核燃料物質使用施設等保安規定の変更 認可申請について

令和4年5月23日

国立研究開発法人日本原子力研究開発機構
原子力科学研究所

第28条の流れ

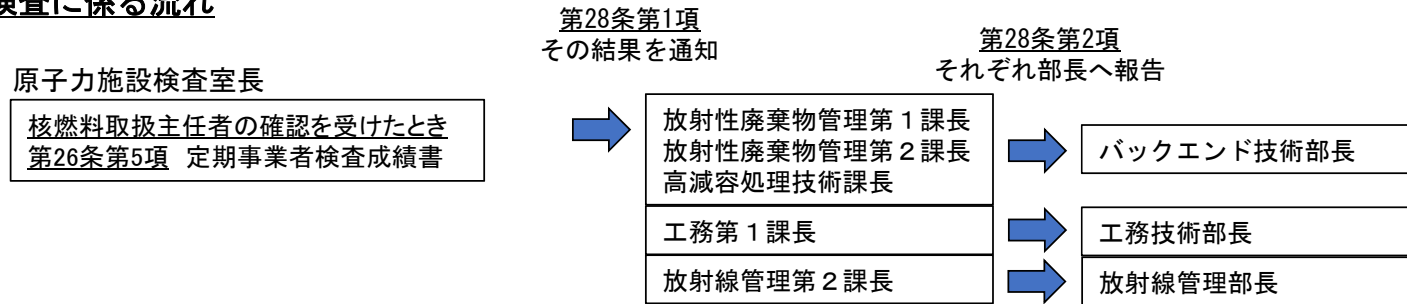
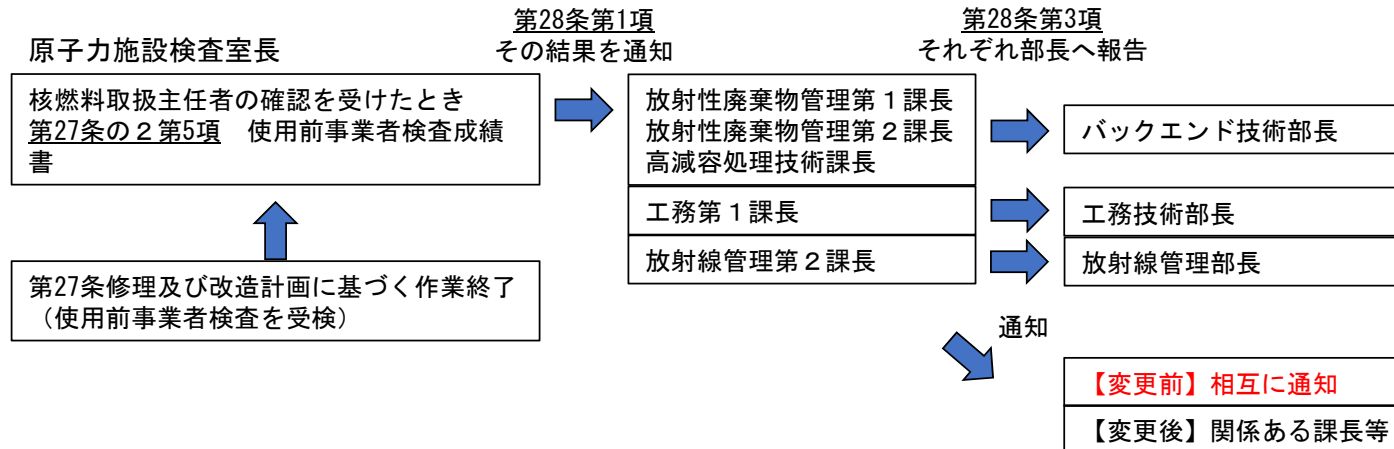
【第3編】 通知対象の適正化（保守結果の通知等）

① 定期事業者検査に係る流れ

② 修理及び改造計画（使用前事業者検査含む）に係る流れ
